10.7 Rapport de la visite de l'homme de l'art

Visite de l'homme de l'art

5, rue du Fer 58000 NEVERS

10.9 Avis de consultation préalable de l'Architecte des Bâtiments de France

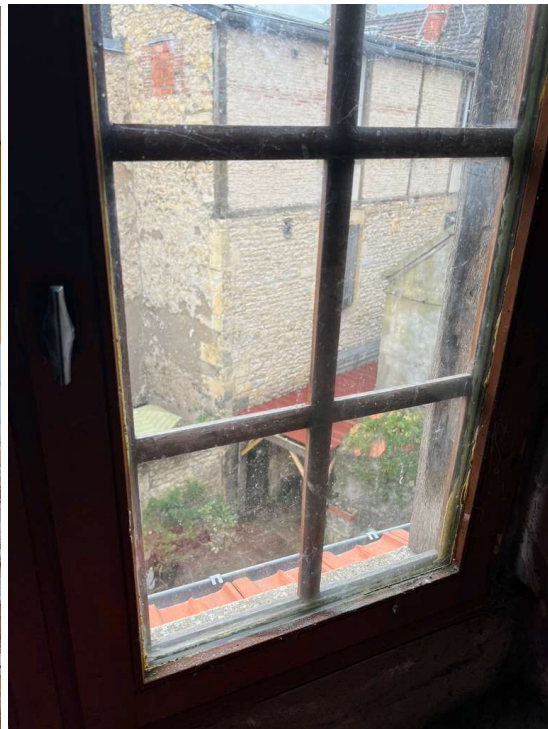
- 1- Combles : R+2
Niveau sans occupation.

Traces d'occupations anciennes, éléments sanitaires vétustes, , plafonds, anciens papiers peints dégradés, traces de passages d'eau et moisissures sur plâtres dans l'espace de gauche (solin défectueux), lanternau pour entrée de lumière .

Entrée directe dans une pièce par porte bois ancienne, éclairement par fenêtre grand jour à deux vantaux dans lucarne, présence d'un évier sur meuble. Au fond dans la partie aveugle, petit local sanitaire avec WC et douche donnant directement sur la pièce cuisine. Pas d'éclairage naturel, pas de ventilation ; au fond pièce éclairée par le lanternau.

De l'autre coté, deux pièces état vétuste, plafond et traces d'occupations anciennes, pas d'éléments de confort.

Une fenêtre a été créée dans la jouée de lucarne.

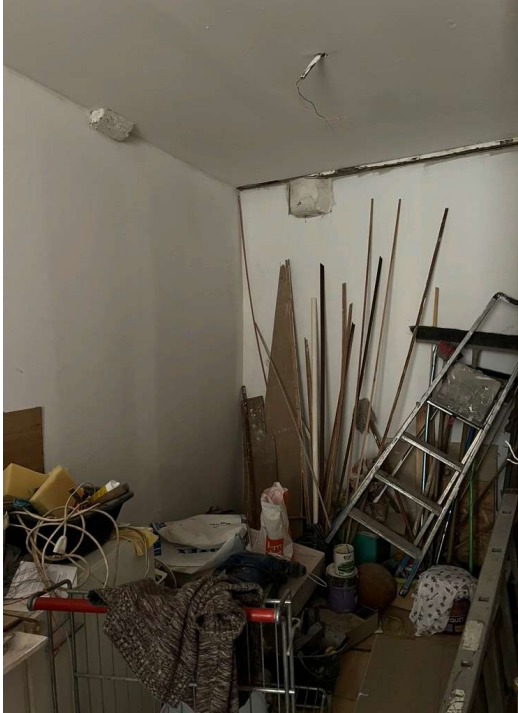
3- RC gauche,

Entrée et desserte verticale des niveaux par un escalier bois ancien, cales et plateaux en contreplaqué, éléments mobiles, risque de chute.

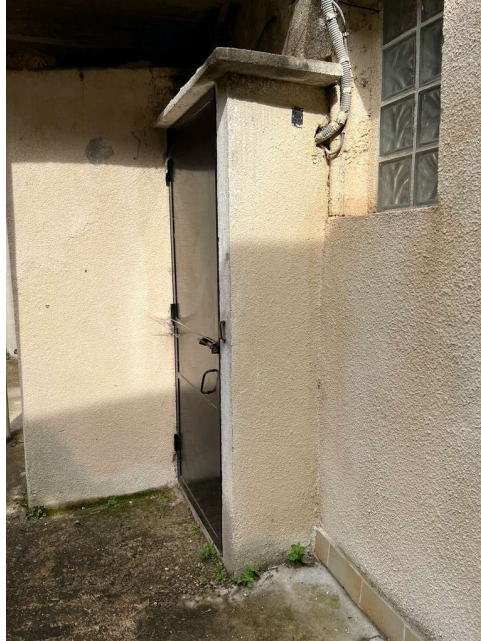
L'immeuble visité partiellement est enserré sur trois façades dont deux sont supérieures en hauteur. Les planchers ont été reconstitués en béton, visible depuis le dessus, il n'a pas été possible de constater si les structures bois des planchers avaient été conservées, tous les éléments structurels sont habillés de plaques de plâtre cartonnées ou bien de plâtre. La toiture est en tuiles mécaniques anciennes à simple emboitement, les parties visibles depuis la cour montrent un support non plan générant des désemboitement des éléments et le solin maçonné contre le mur de gauche est complètement descellé.

Les pluviales sont collectées et déversées en pied de mur directement dans la cour.

Le balcon, ouvrage en béton avec poteaux, poutres et garde corps béton n'est pas étanché mais l'eau pluviale est collectée.
